PIV-IMS-20191810-0509

Referencia: Comunicado PIV-IMS-20191810-0498 de 28 de abril de 2021.
Correo AC2R de las 15:46 de 11 de mayo de 2021.
Asunto: Diseño de la intersección de la carrera 78 K x calle 40 sur – quinta versión.

Imagen 1. Diseño carrera 78 K x calle 40 sur – 11/05/2021 – versión 4

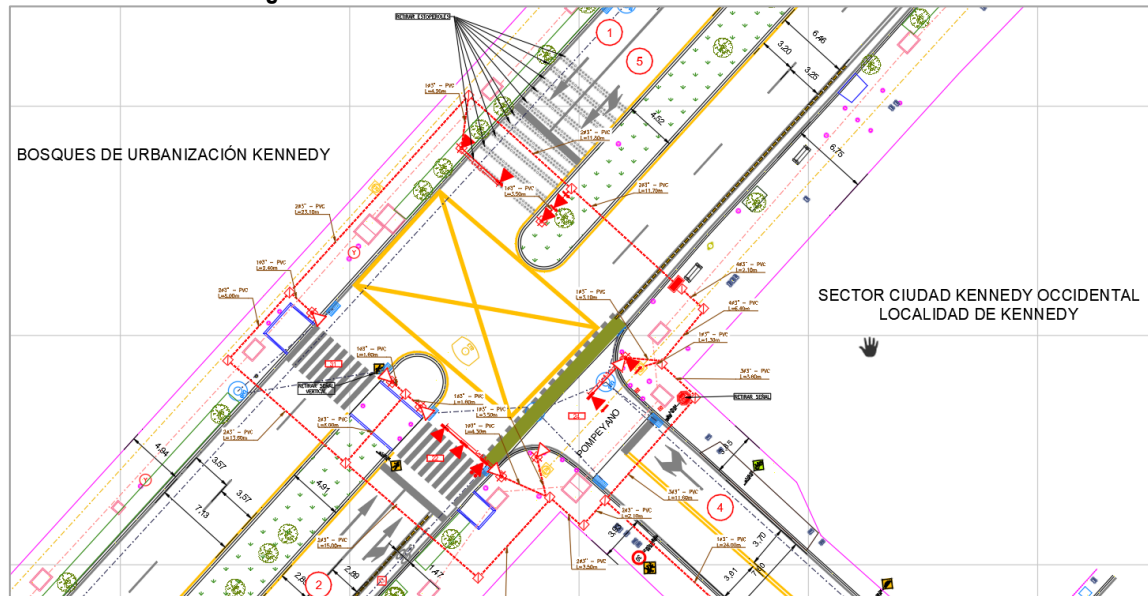
Ajustado el diseño en concordancia con las observaciones de la Interventoría contenidas en el comunicado de la referencia, como se observa en la Imagen 1, se aprueba el diseño del asunto.

Para facilitar el proceso de aprobación la Interventoría procedió a corregir las fechas erradas contenidas en la última versión presentada.
